Asunto: Aclaraciones y ajustes trámite Licencia de Construcción Los Monjes

Referencia: EXP 0487

En atención a las observaciones relacionadas con relacionadas con el trámite No. 11001-3-23-0487 se presenta contestación a cada una en los siguientes términos:

Esquema No. 1 - Planta primer piso Salón No. 1 Distancias de Recorrido / Ubicación Rociadores RCI

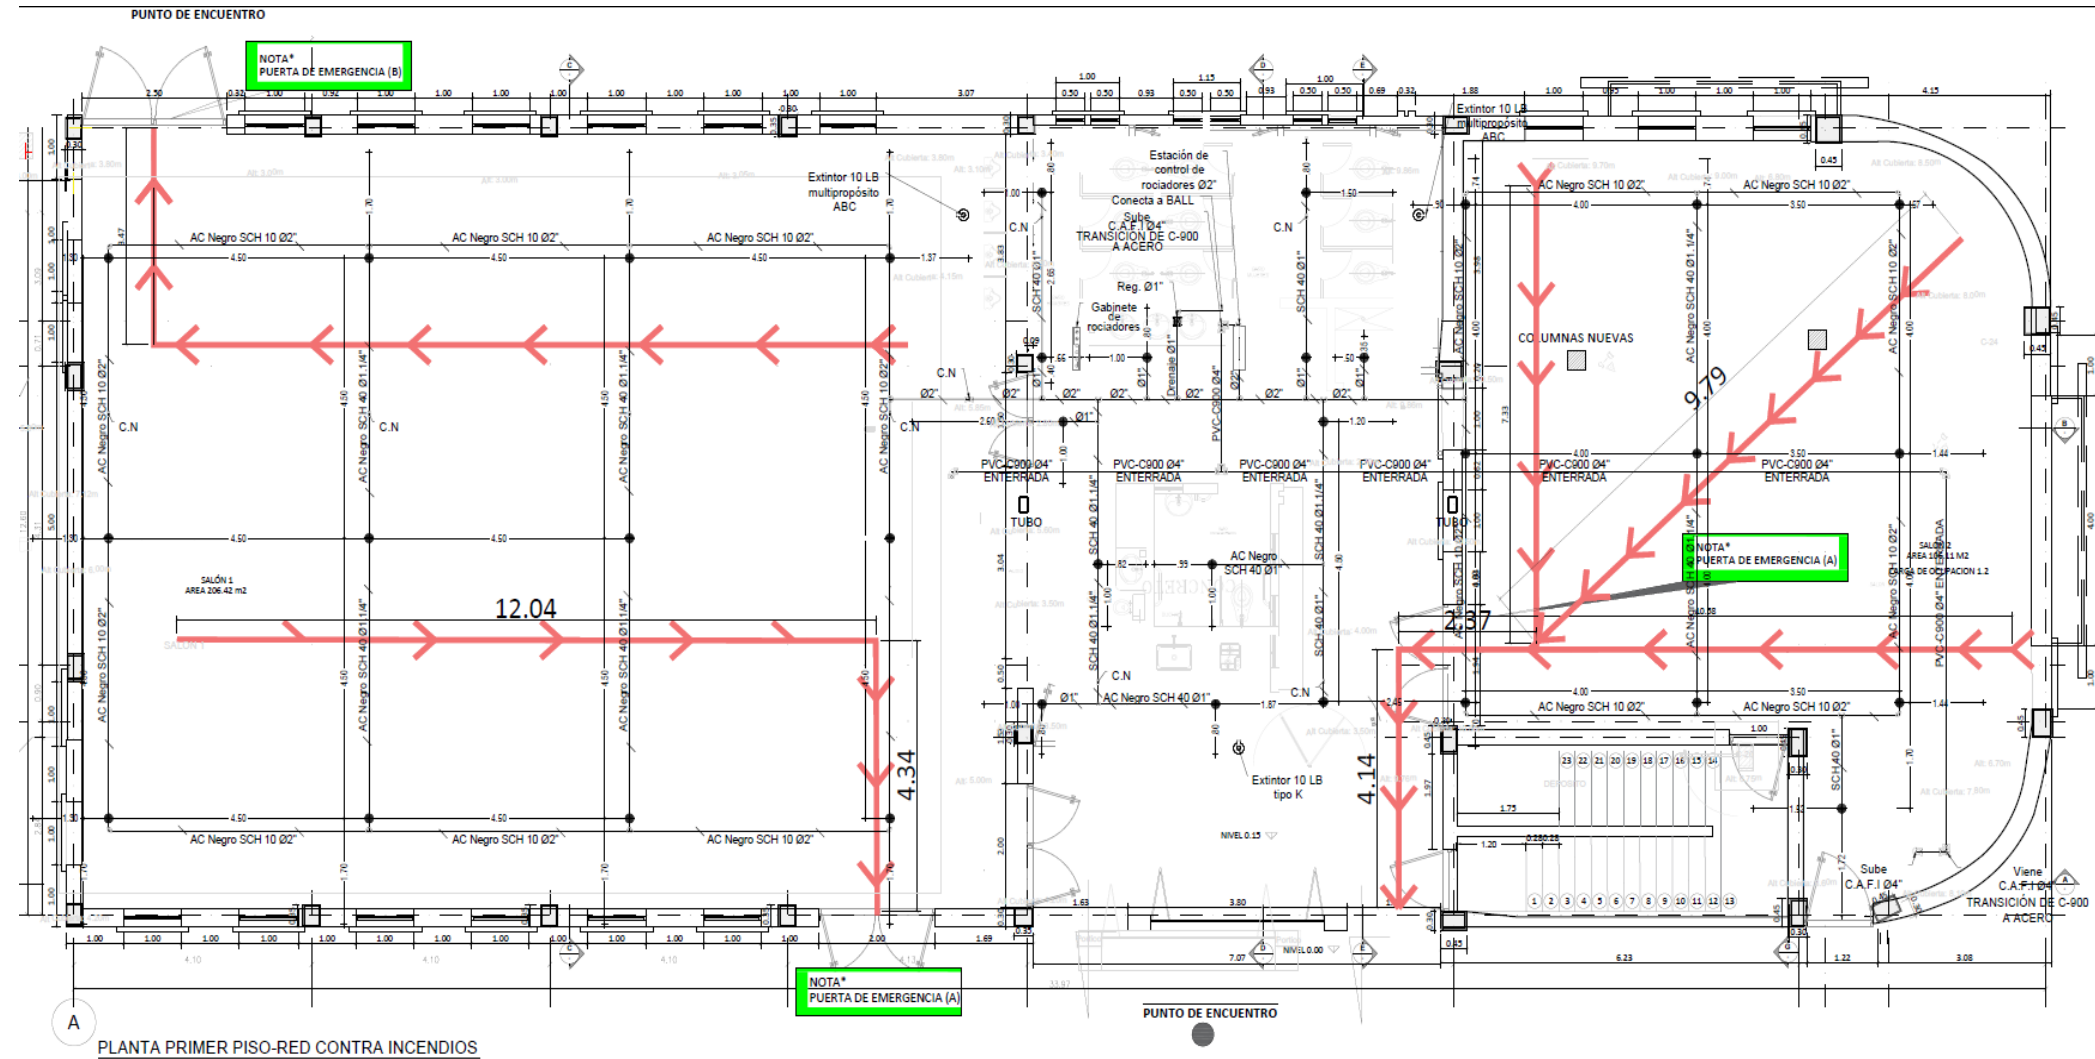
- Respecto a “(...) *Salón 1 tiene dos salidas, que cumpliría con la cantidad de salidas, pero no cumple distancia entre estas, ni el sentido de puertas (salida eje E) (...)*” Se atiende observación y se ajusta el sentido de las puertas, tal como se indica en la planta arquitectónica AR-05 y en el esquema No. 1. En cuanto a la distancia y recorridos de evacuación del salón No 1, se indica que conforme a lo establecido en la Tabla K. 3.6-1, la distancia máxima de recorrido desde el punto más alejado hasta el centro de cualquiera de las salidas, para el grupo de ocupación (L) Lugares de Reunión es de **75 metros** si el espacio cuenta con sistema de rociadores. De manera que, según lo indicado en el esquema No. 1, la distancia máxima desde el

punto más alejado del salón No. 1 a una de las salidas es de 16,38 metros, cumpliendo de esta manera el límite (75 m) establecido en la tabla K.3.6-1.

Esquema no. 3 - Escalera protegida segunda planta

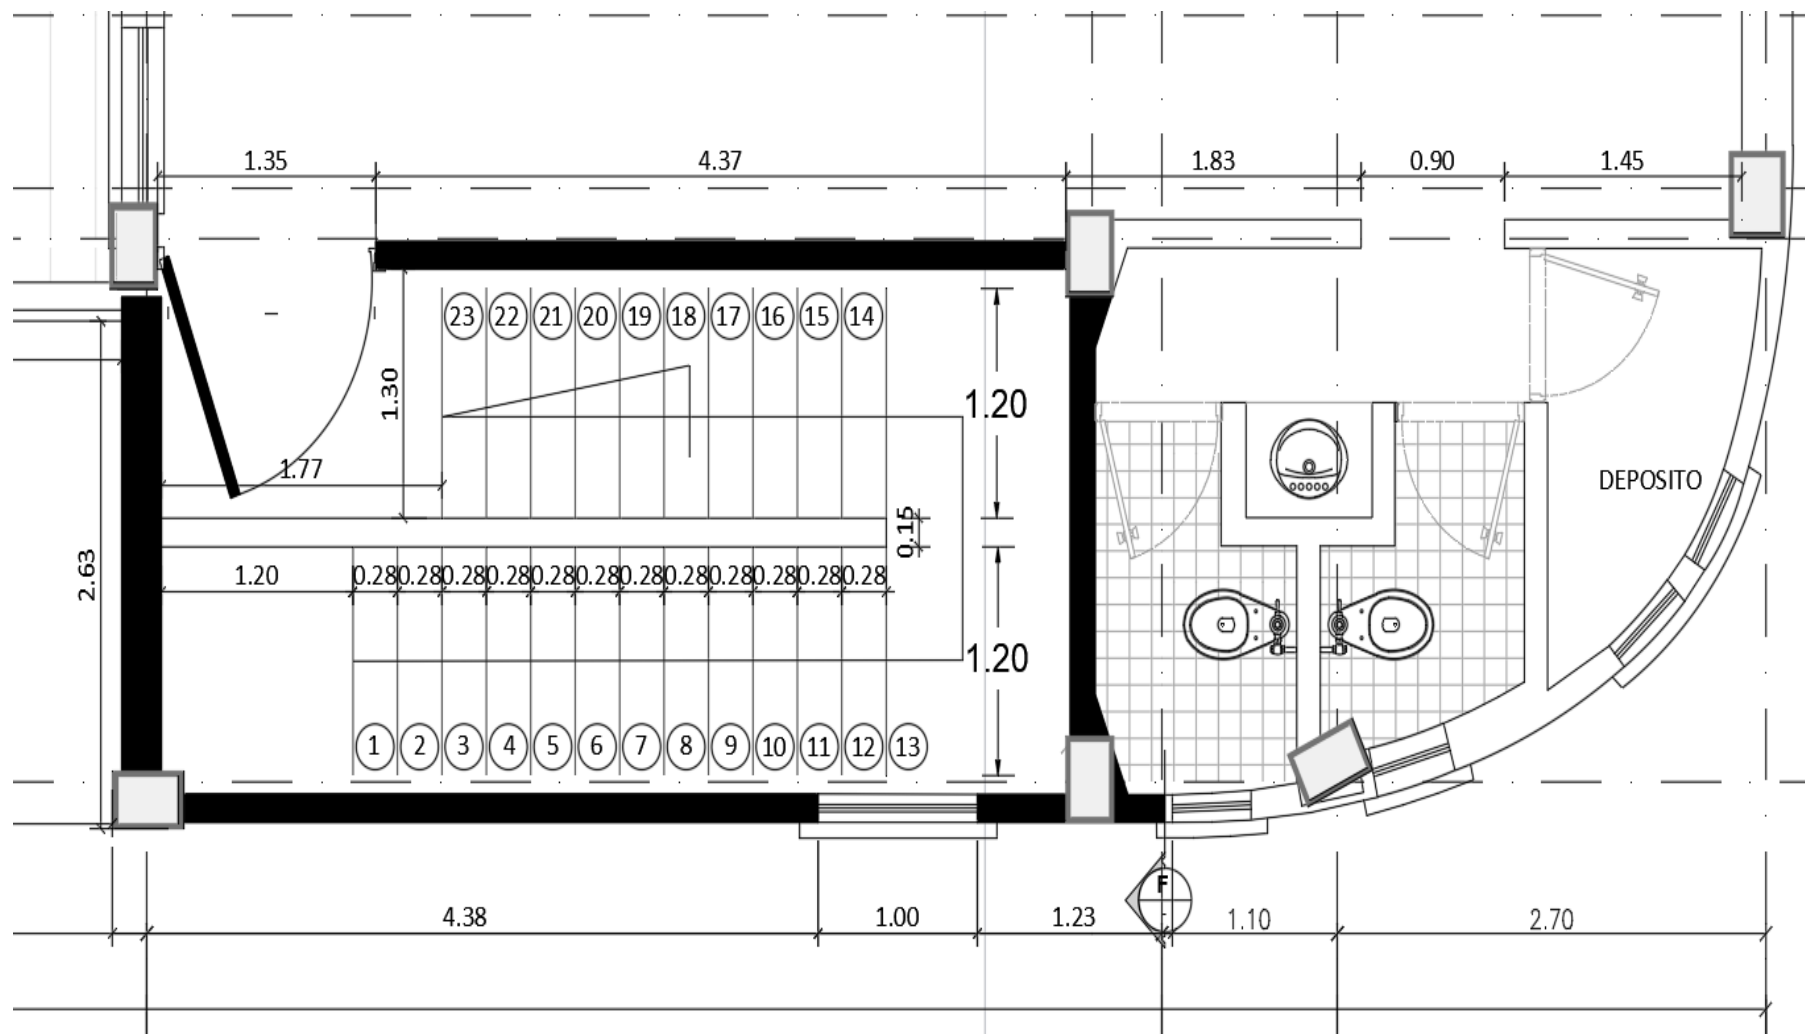
- Respecto a “(...) (2 piso: Oficinas, se clasificó como C-1. se analizaron con criterios generales del título K, pero no cumple criterios específicos de K.3.12 de NSR-10. La escalera debe ser protegida, indicar en planos o esquemas. (...)” se da respuesta en los siguientes términos:

- b. En cuanto a lo dispuesto en K.3.12.1.2 “(...) Escaleras interiores o exteriores y ductos a prueba de humo: 60 personas por módulo de ancho de salida. (...)” se indica que los muros que comprenden el punto fijo de la escalera serán construidos desde la placa de contrapiso hasta las vigas de cubierta en ladrillos macizos como se representa en los esquemas No. 3 y No. 4, adicionalmente las puertas de evacuación de están serán puertas corta fuego.

Ilustración 3. Plano de levantamiento estructural de cimentación. Fuente: Consultoría y Construcciones Civiles SAS.

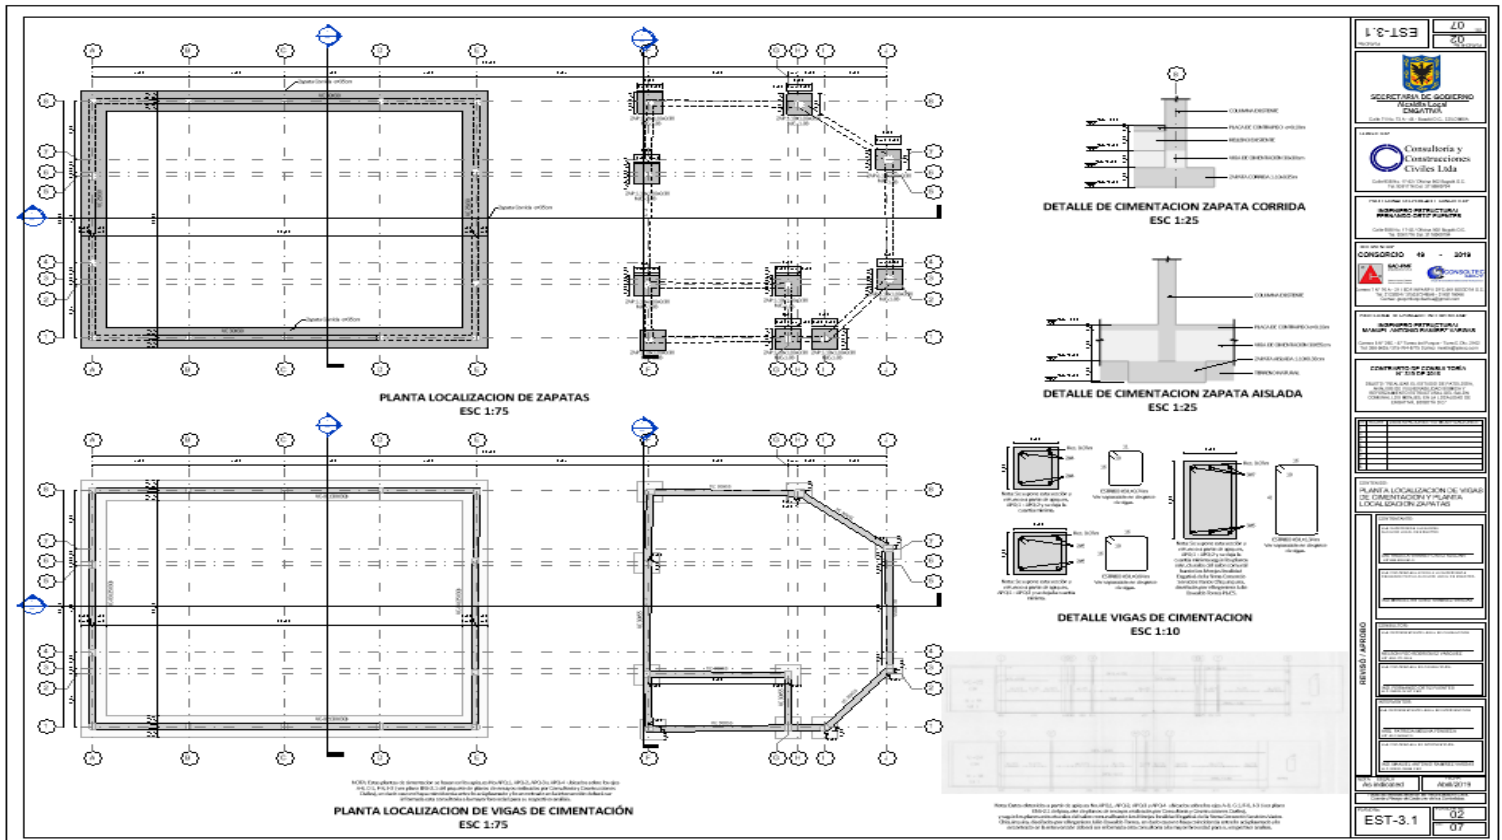
3. Respecto a “(...) El predio cuenta con una Licencia de Construcción LC 07-2-0795, aclarar si el Estudio de Suelos de esta Licencia se tuvo en cuenta en el presente Trámite. Aclarar las razones de reforzamiento de la cimentación (la diferencia de los factores de seguridad en NSR-10 respecto a NSR-98 se presenta únicamente para el caso de cargas con sismo, aclarar si para la presente gestión se evaluó la capacidad portante del suelo menor, argumentar). En el oficio de respuesta lo atendió Nelson Fernando Rodríguez, quien no figura en el Formulario, aclarar. La respuesta la debe dar completa el Ing de Suelos y con respecto al Estudio de Suelos inicial. ¿Las zapatas tienen dimensiones 2 y 3 veces más grandes que diseño inicial? (...)”

Teniendo en cuenta esta información y el estado actual de la edificación, se procedió a realizar 4 apiques de exploración (ver plano de localización de ensayos ENS-2.1) que permitieron validar las dimensiones y profundidad de desplante de la cimentación construida, evidenciando que en la zona de un piso el sistema de cimentación construido fue una cimentación corrida en forma de viga T invertida a una profundidad de desplante de 1.00m y en la zona de dos pisos zapatas aisladas de sección 1.10mx1.10mx0.38m, como se muestra en el plano de levantamiento estructural EST 3.1.

Teniendo en cuenta esta información primaria, se realizó la verificación del sistema de cimentación existente como se muestra en el numeral 6.2.2 del estudio de suelos actual (**Anexo 2**), encontrándose que la cimentación actual presenta factores de seguridad menores a los exigidos por la NSR-10. Por lo cual se recomendó el reforzamiento de la cimentación y se verificó los estados límites de servicio y resistencia para la cimentación reforzada.
